ZDP.241.AZ.01-01.2024

nr postępowania **ZDP.241.AZ.01.2024**

nazwa zadania: „Przebudowa odcinka drogi powiatowej nr 3291D ul. Pułaskiego w Polanicy - Zdroju”

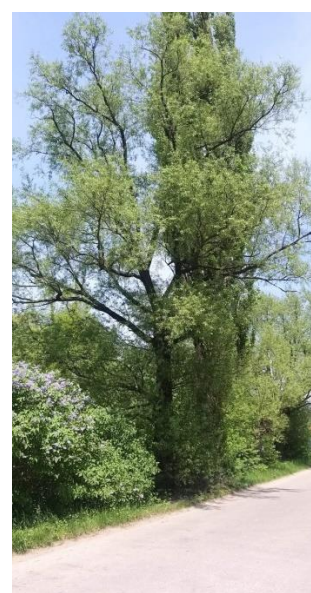
Wykonawca zwraca się z prośbą o udostępnienie inwentaryzacji drzew przewidzianych do usunięcia.

Zamawiają poniżej przedstawia zestawienie większych 8 drzew przewidzianych do wycięcia.

Topola włoska
obwód pnia 350 cm

Topola włoska
obwód pnia 168 cm

Wierzba krucha
obwód pnia 218 cm

Olsza szara
obwody pni: 148cm 146 cm

Olsza szara
obwód pnia 152 cm

Topola
obwód pnia 298 cm,
Olsza szara
obwód pnia 151

Pozostała wycinka drzew obejmuje krzaki o małych średnicach.

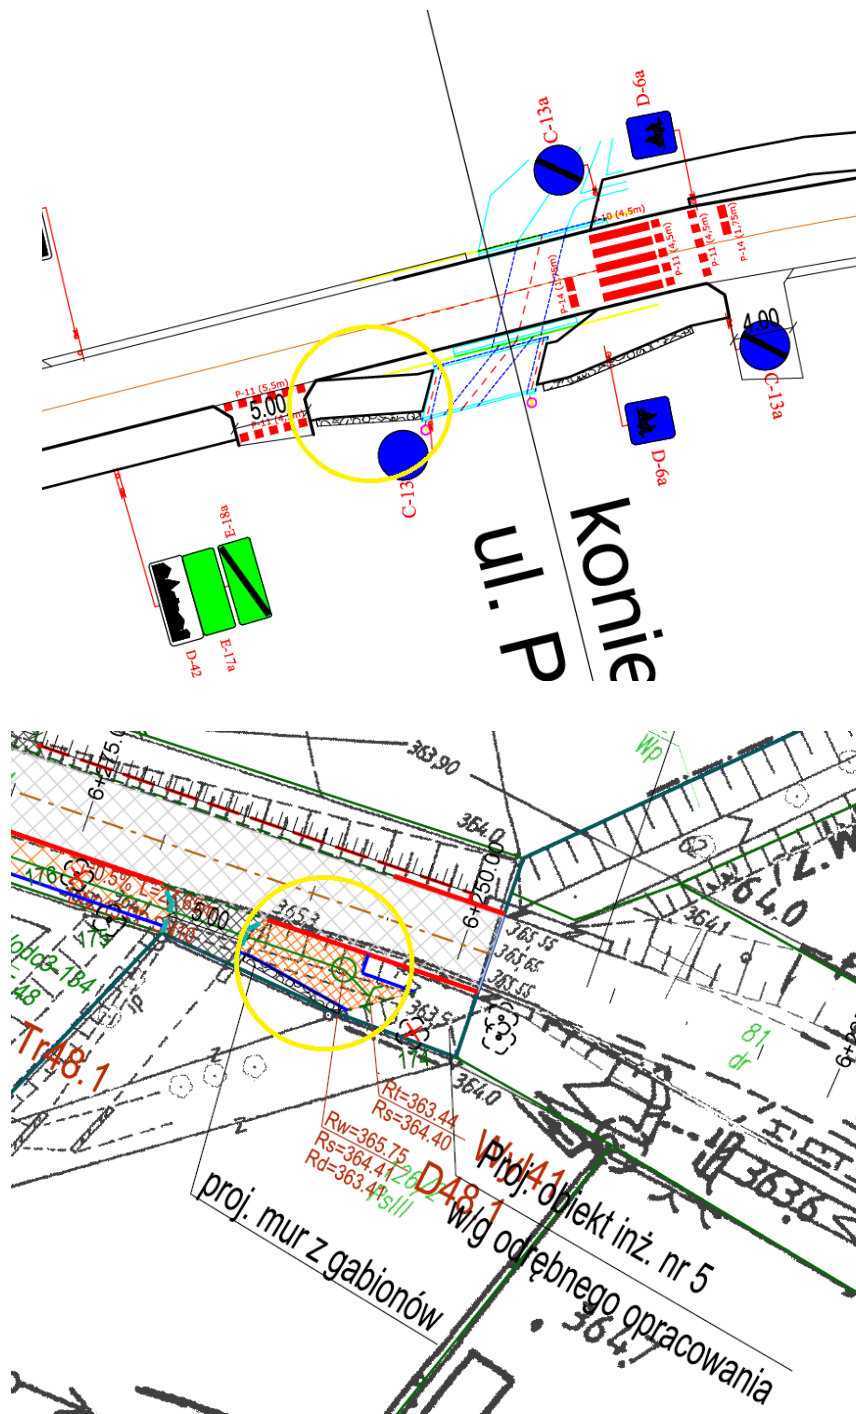
W ramach zadania należy wykonać mur z gabionów, który pozwoli na wykonanie dowiązania do projektowanego wg odrębnego opracowania obiektu inż. nr 5. Aby było możliwe wykonanie tego dowiązania w pierwszej kolejności powinien zostać wykonany obiekt mostowy. W związku z tym Wykonawca prosi o potwierdzenie konieczności wykonania muru i innych elementów przy murze.

Zamawiający informuje, że Mur z gabionów należy wykonać w formie zamykającej nasyp obejmujący projektowany ciąg pieszo-rowerowy. Kładka pieszo-rowerowa stanowi odrębne opracowanie.
